意見書（２）

2008年3月31日

嶋津暉之

1 国の治水計画でもともと必要とされていなかった湯西川ダム

図2 湯西川ダムを含む鬼怒川治水計画

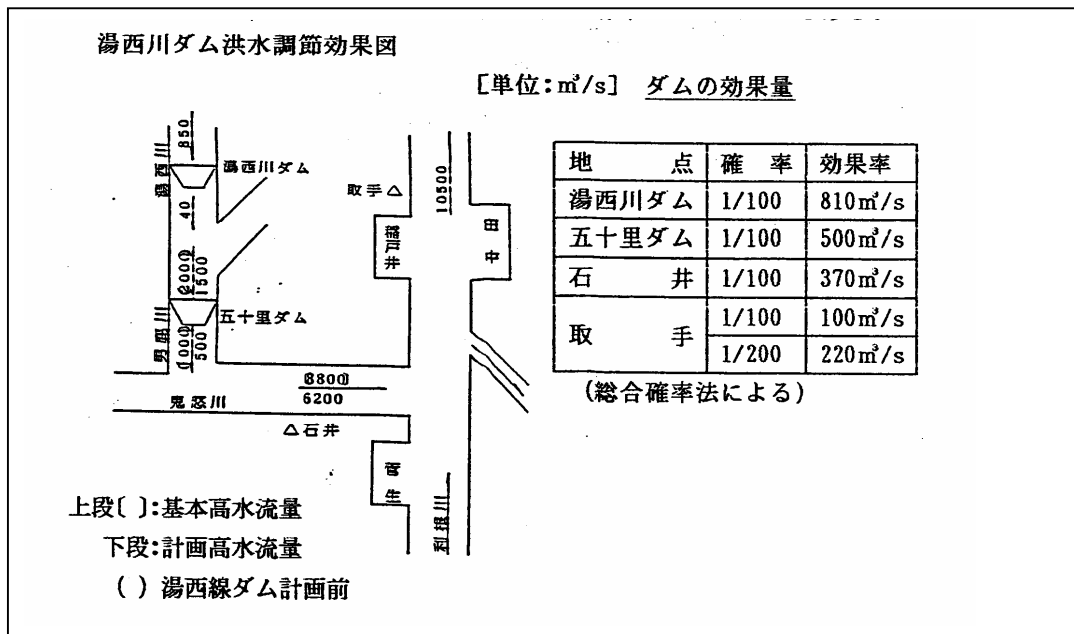
この治水計画では、湯西川ダム地点で850m³/秒のうち、810m³/秒を調節することにより、鬼怒川の石井地点で既設の3ダムと合わせて、基本高水流量8,800m³/秒のうちの2,600m³/秒をカットし、計画高水流量を6,200m³/秒にすることとしている。なお、石井地点でのカット量2,600m³/秒のうち、湯西川ダムの効果は370m³/秒と記述されている。

湯西川ダム計画が浮上する前と湯西川ダム計画策定後の鬼怒川治水計画を比較してみると、鬼怒川の計画の数字がまったく同じであることがわかる。鬼怒川石井地点の基本高水流量は8,800m³/秒であり、それを上流ダム群で調節して、2,600m³/秒をカットし、計画高水流量を6,200m³/秒にするという点は何ら変わらない。異なるのは1973年度の計画では湯西川ダムを除く3ダムで調節することになっているのに対して、1992年度の計画では湯西川ダムと3ダムとを合わせて4ダムで調節することになっている点である。

鬼怒川の本来の治水計画、1973年度の治水計画では五十里ダム、川俣ダム、川治ダムによって、上流ダム群による洪水調節が完結することになっていたにもかかわらず、湯西川ダム建設計画の策定後は、湯西川ダムも入れた治水計画に変わったということである。しかし、鬼怒川・石井地点における洪水のカット量はまったく同じなのであるから、湯西川ダムを入れる必要性はゼロであり、湯西川ダムは屋上屋を重ねるような治水ダムである。

図3 利根川水系河川整備基本方針（2006年2月策定）

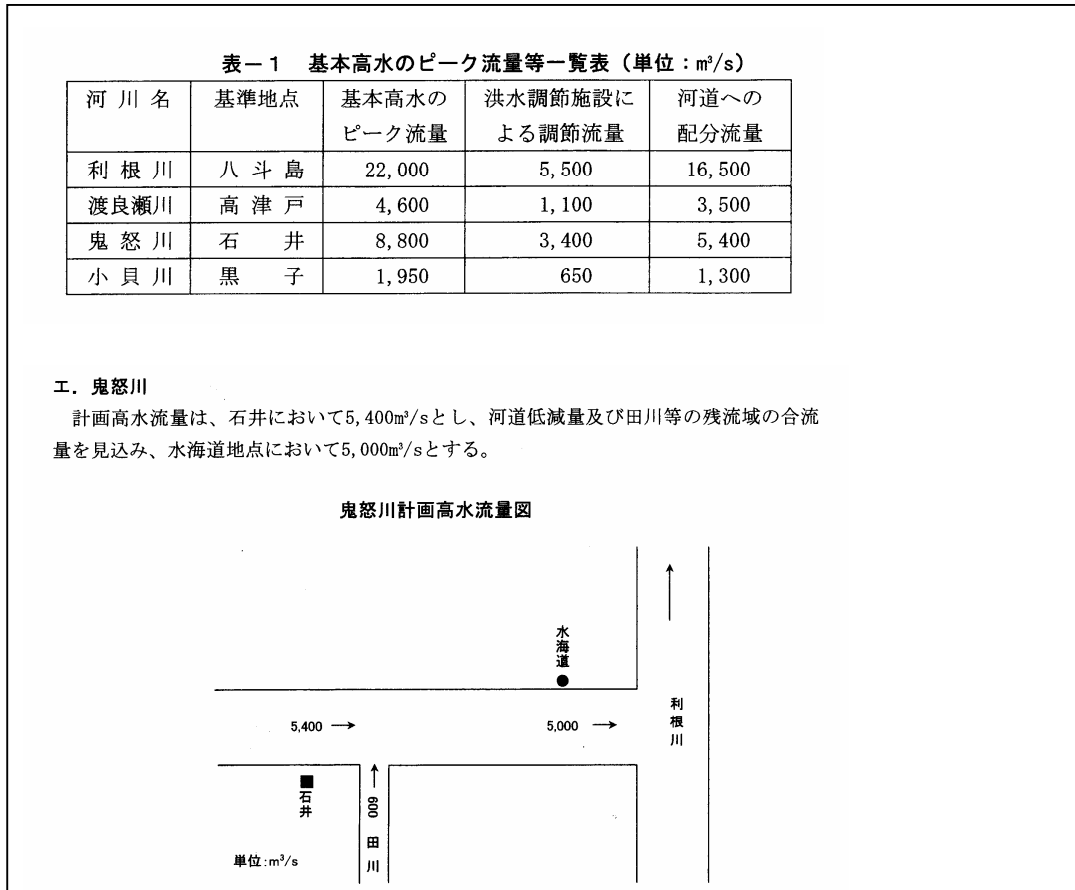
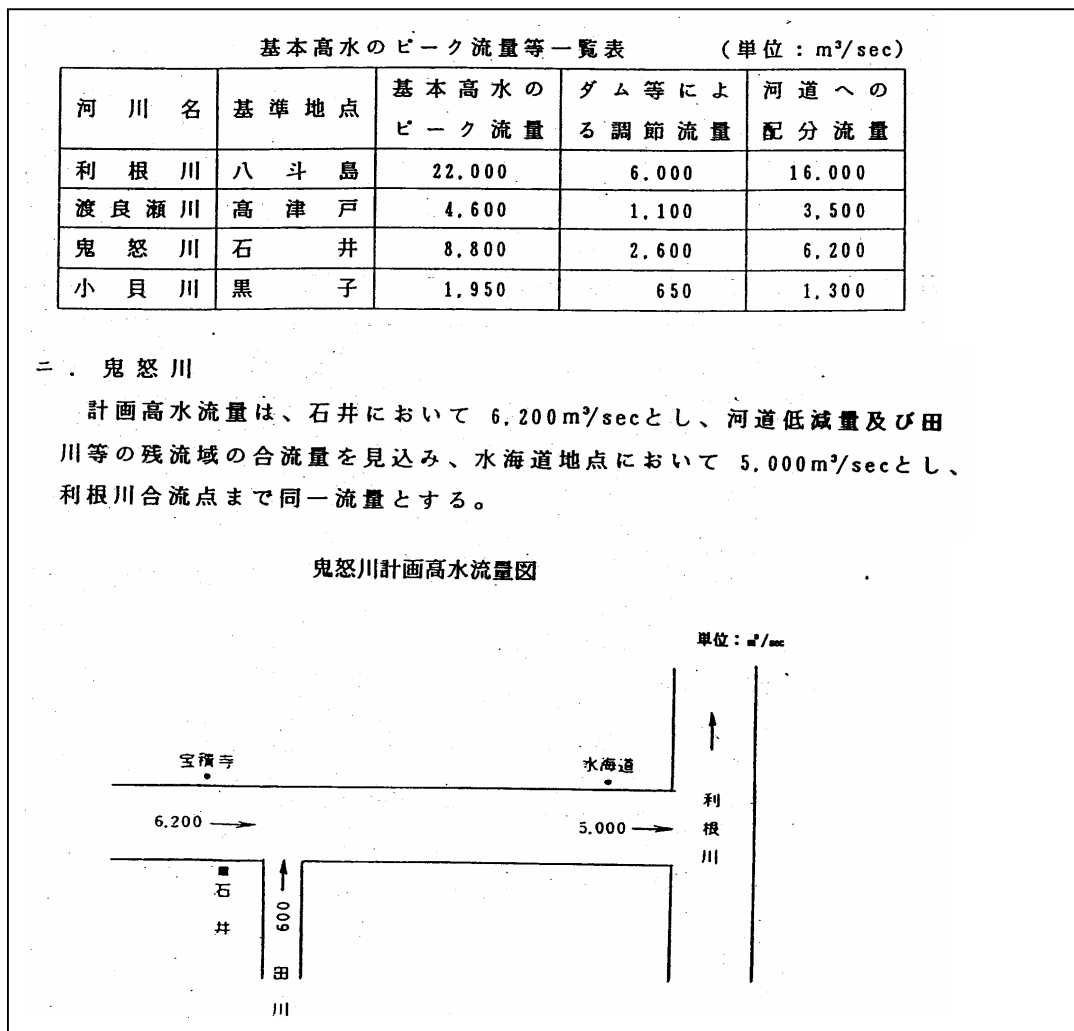
基本方針と工事实施基本計画との違いは、石井地点の基本高水流量は8,800m³/秒のままであるが、計画高水流量が6,200m³/秒から5,400m³/秒へと、800m³/秒小さくなっていることである。

1973年度の工事实施基本計画の改定では、「石井上流の流下能力等により判断して」計画高水流量を6,200m³/秒としていたにもかかわらず、5,400m³/秒に変更した。計画高水流量は基準地点における計画流下能力を示すものであって、計画河道断面を確保すれば流下が可能という計算に基づいて、定められている。計画河道断面が変わったならばともかく、図5のとおり、河川整備基本方針の計画河道断面は工事实施基本計画のそれとほとんど変わっていない。石井地点の川幅は同じ590mのままであり、計画高水位は102.09mと102.03mであり、ほとんど差がない。それにもかかわらず、計画流下能力をなぜ、800m³/秒も小さく評価するようにしたのだろうか、理解しがたい変更である。利根川本川、渡良瀬川、小貝川をみても、河川整備基本方針の計画高水流量は、工事实施基本計画のそれと同じか、大きくなっており、鬼怒川のように計画高水流量を縮小するのは他の河川でもほとんど見かけないレアケースである。

計画高水流量をわざわざ小さくした理由は、湯西川ダムの効果をアピールすることにある。上流ダムの数を3基から4基に増やしたにもかかわらず、鬼怒川への効果が同じでは具合が悪いので、石井地点の計画高水流量6,200m³/秒を5,400m³/秒に切り下げたと考えられる。

しかし、その変更は石井地点だけであって、鬼怒川の下流側の基準地点、水海道の計画高水流量については従前の値5,000m³/秒を踏襲したため、新たな矛盾が生じたことになった。石井地点から水海道地点までの間で支川「田川」等の流入がある一方で、川幅が広がって河道内の貯留効果が働くので、洪水ピーク流量が小さくなる。工事実施基本計画では6,200m³/秒から5,000m³/秒へと、石井・水海道間の洪水ピーク減少量を1,200m³/秒としていた。ところが、河川整備基本方針では5,400m³/秒から5,000m³/秒へと、石井・水海道間の洪水ピーク減少量が1/3の400m³/秒になっている。なぜ1/3に減るのだろうか。河道内貯留効果は、本来は科学的な計算によるものであるから、変わるはずがないものであるにもかかわらず、洪水ピーク減少量が1/3になってしまったのである。

図7 鬼怒川の目標流量と現況流下能力(左岸)

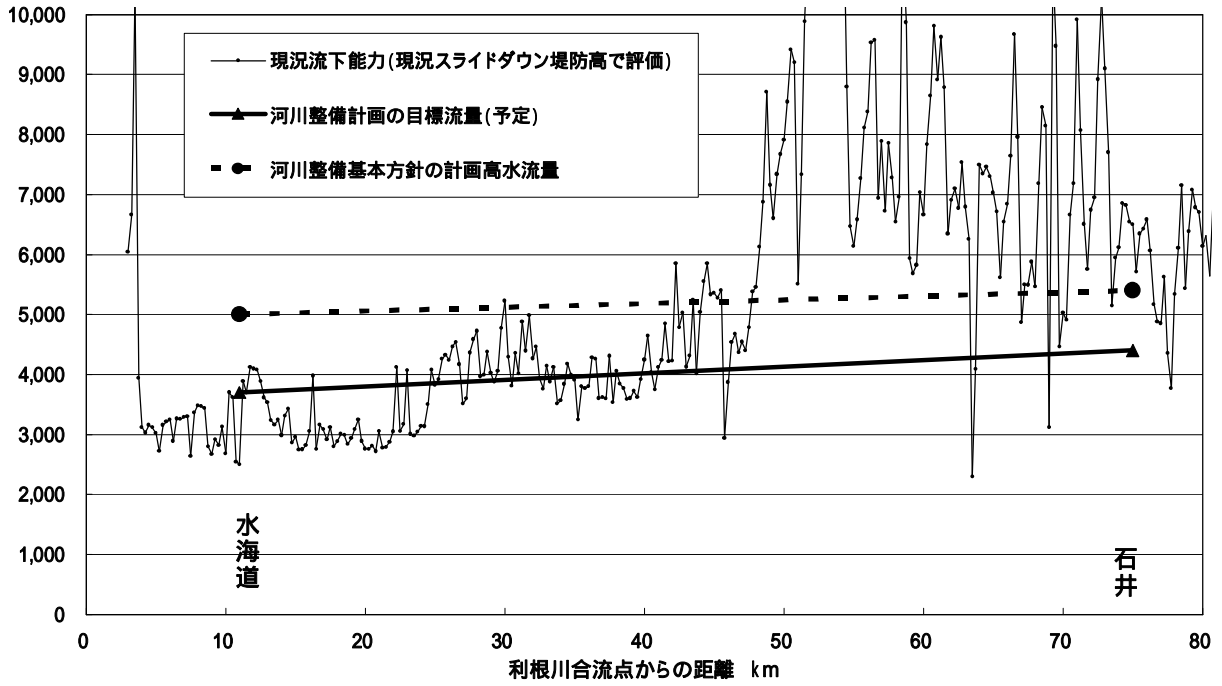
この現況流下能力、計画高水流量、整備計画の目標流量案を比較してみると、鬼怒川直轄区間の上流部はほとんどのところで左岸、右岸とも現況流下能力が整備計画の目標流量案だけでなく、長期的な目標流量である計画高水流量をも上回っているのに対して、下流部は状況ががらりと変わる。計画高水流量を大きく下回っているだけでなく、距離標25～26kmより下流では左岸、右岸とも整備計画の目標流量案を800～1,000m³/秒も下回っているところが多い。このように、鬼怒川直轄区間の下流部は河川改修が非常に遅れている状況にある。

図9 鬼怒川堤防のすべり破壊とパイピング破壊の安全度(左岸)

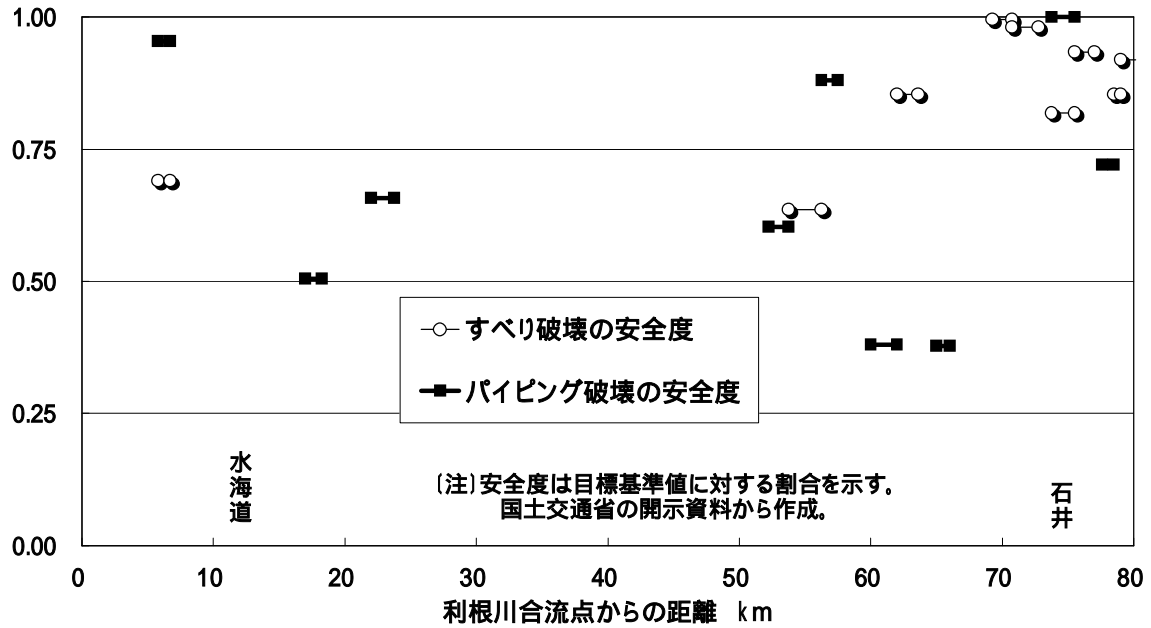
鬼怒川についてもその破堤の危険度が調査されてきているので、筆者はその調査結果のデータを情報公開請求で入手して、現況堤防のすべり破壊・パイピング破壊の危険度を整理してみた。図9が鬼怒川左岸の状況、図10が右岸の状況を示している。縦軸の安全度は目標基準値に対する割合を示すもので、1以上であればよいが、1を下回れば安全度が不足し、1から下に行くほど、その不足度が大きいことを表している。これらの図を見ると、鬼怒川は左岸、右岸とも直轄区間の中流、上流にかけてすべり破壊・パイピング破壊の安全度が1を大きく下回っている堤防が随所にあることが分かる。洪水

時に破堤の危険性があるところがこれほど多くあるのであるから、その堤防強化対策をすみやかに進めなければならない。

図11 利根川水系のダム建設と河川改修の事業費の推移

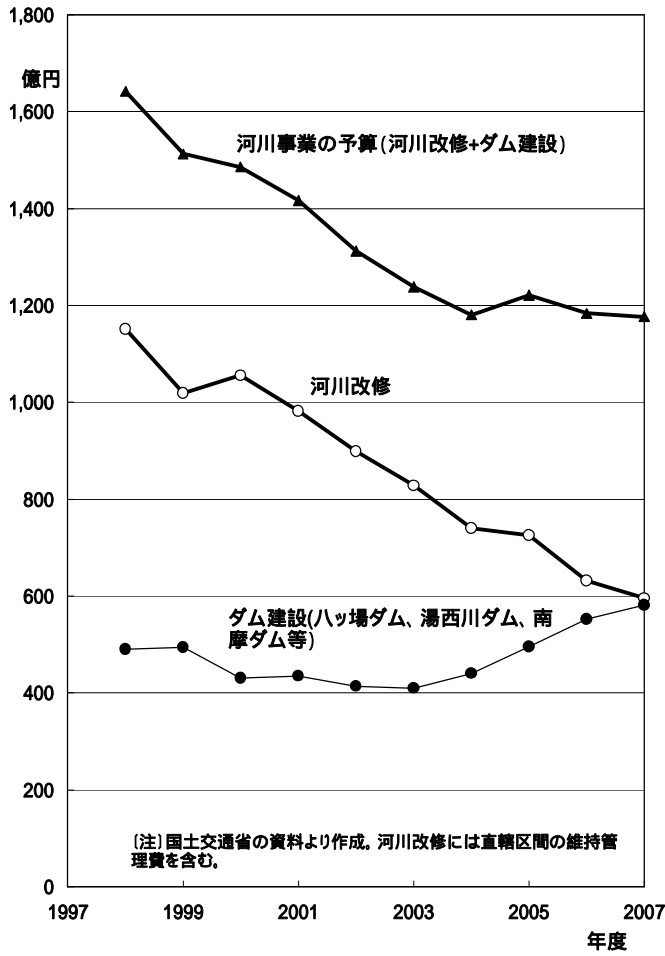
ところが、利根川では図 11 のとおり、公共事業費の削減に伴って、河川の事業費が年々減ってきている。しかし、減っているのは河川改修の事業費であって、1998 年度には 1,151 億円あったのが、2007 年度は 595 億円であり、約半分になっている。一方、ダム建設の事業費は、1998 年度は 490 億円で、その後、少し減ったものの、2004 年度から大幅に増額され、2007 年度には 581 億円と、河川改修とほぼ同額になっている。ダム建設の場所は湯西川ダム、ハッ場ダム、南摩ダムなどの数箇所であり、その限られた地点のダム事業費が広大な利根川水系全体の河川改修の事業費に匹敵しているのは驚きである。しかも、河川改修の事業費の中には河道の現状を維持するための費用も少なからず含まれているであろうから、河道をレベルアップするための費用はもっと小さいと考えられる。いわばダム事業のために、喫緊の河川改修の多くが後回しにされていると言ってよい。

ダムの治水効果は湯西川ダムのようにきわめて疑わしいものであり、限られた河川予算をそのように治水効果が希薄なダム事業に注ぎ込んでいる場合ではない。治水対策は最少の費用で最大の効果があるものを選択しなければならない。上述のように、流下能力を高め、堤防の脆弱箇所を改善する河川改修が急務なのであるから、湯西川ダム等のダム建設を中止して、その予算を使って喫緊の課題である河川改修をすみやかに進めるべきである。
